**CONCORRÊNCIA Nº 13011/2020**  
**NOVA DATA DE ABERTURA: DIA 4 DE AGOSTO DE 2021 – ÀS 15H00**  
**OBJETO: “FORNECIMENTO DE MATERIAL, MÃO DE OBRA E SERVIÇO ESPECIALIZADO, MAQUINARIA, FERRAMENTAL, EQUIPAMENTOS E INSTRUMENTAL NECESSÁRIO PARA REFORMA DA NOVA UNIDADE SENAC INTERLAGOS”.**

**CARTA DE ESCLARECIMENTOS III**

**97 - item 02.10.01.02.02 - CA1a - CAIXILHO DE ALUMÍNIO MAXIM AR 300x100**

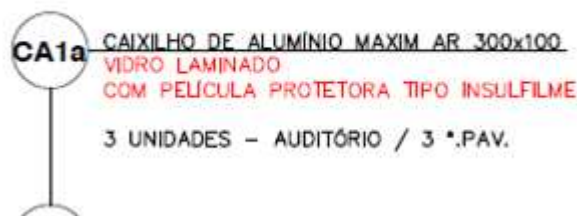
- Referente ao caixilho CA1a, em planilha consta a quantidade de 2 unidades e em projeto 3 unidades.
- **Pergunta:** onde devemos considerar essa diferença?

**RESPOSTA:** SÃO 3 UNIDADES, SEGUE ANEXO NOVA PLANILHA ORÇAMENTÁRIA CORRIGIDA A QUANTIDADE CONFORME CARTA ERRATA VI.

**98 - Item 02.10.01.02.76 - CV3 - PORTA DE ALUMÍNIO COM VENEZIANA 53x165 SEM VENTILAÇÃO**

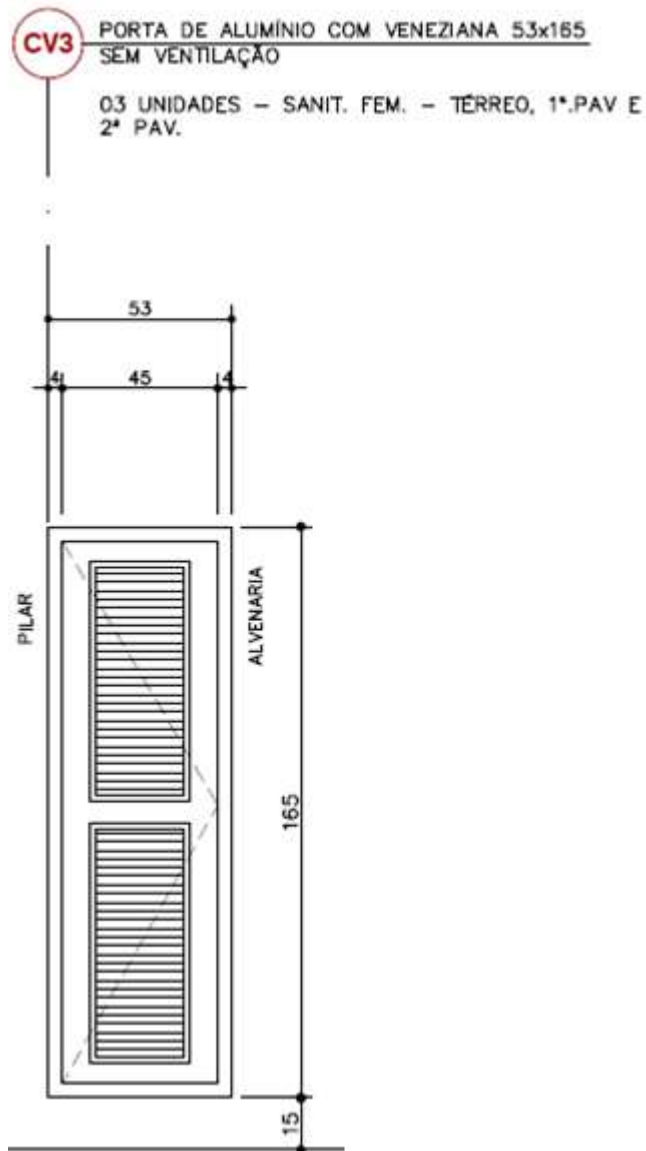
- Referente ao caixilho CV3, em planilha consta a quantidade de 2 unidades e em projeto 3 unidades.
- **Pergunta:** onde devemos considerar essa diferença?

**99** - Item 02.10.01.02.63 - PA3 - PORTA DE ALUMÍNIO COM VENEZIANA 60X210

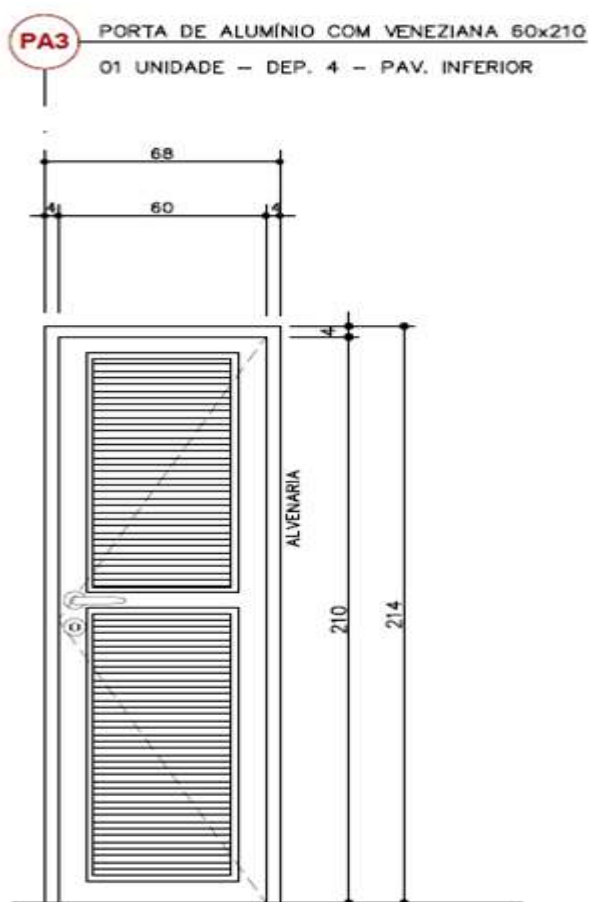
- Referente ao caixilho PA3, em planilha consta a quantidade de 2 unidades e em projeto 1 unidade.
- **Pergunta:** como devemos considerar essa diferença? a planilha será revisada?

**RESPOSTA:** É 1 UNIDADE, SEGUE ANEXO NOVA PLANILHA ORÇAMENTÁRIA CORRIGIDA A QUANTIDADE CONFORME CARTA ERRATA VI.

**100** - Item 02.10.01.02.81 - CV8 - PORTA DE CORRER DE ALUMÍNIO COM VENEZIANA 155X195

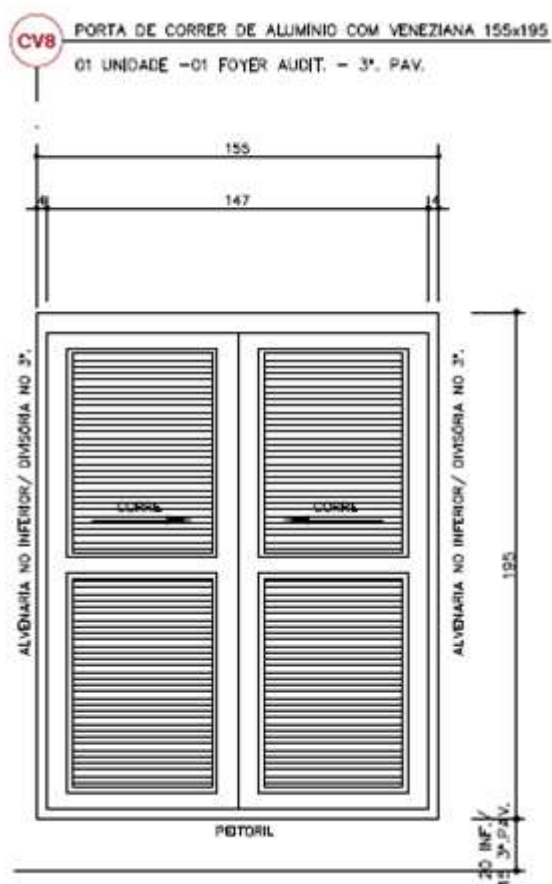
- Referente ao caixilho CV8, em planilha consta a quantidade de 2 unidades e em projeto 1 unidade.
- **Pergunta:** como devemos considerar essa diferença? a planilha será revisada?

**RESPOSTA:** É 1 UNIDADE, SEGUE ANEXO NOVA PLANILHA ORÇAMENTÁRIA CORRIGIDA A QUANTIDADE.

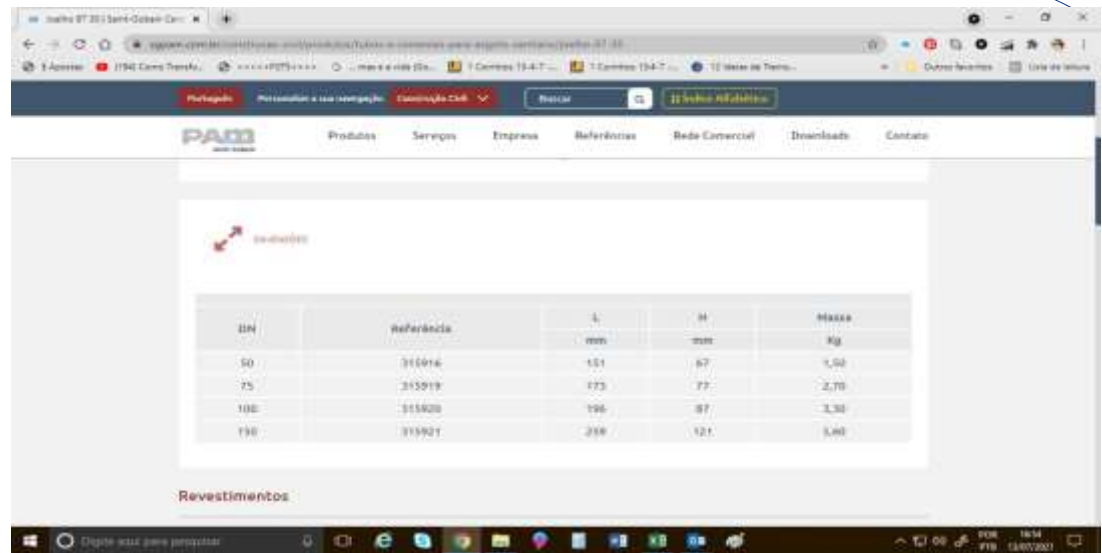
**106** - Em relação aos subitens do item de planilha 02.17.08 CONEXÕES DE PVC PARA ÁGUAS PLUVIAIS e 2.17.09 TUBULAÇÃO EM PVC -ÁGUAS PLUVIAIS em planilha são solicitados tubos e conexões de série normal, porém no memorial descritivo itens 6.1 e 6.2 fornecido é especificado conforme abaixo

"Deverá ser em PVC rígido, série-r, para instalações prediais de águas pluviais, tipo ponta e bolsa com viro/a para juntas elásticas, para diâmetros até 150 mm. E linha Vinilfort para diâmetro acima de 150 mm e concreto para diâmetros acima de 200 mm."

Diante disto solicitamos que seja esclarecido qual deverá ser o material utilizado.
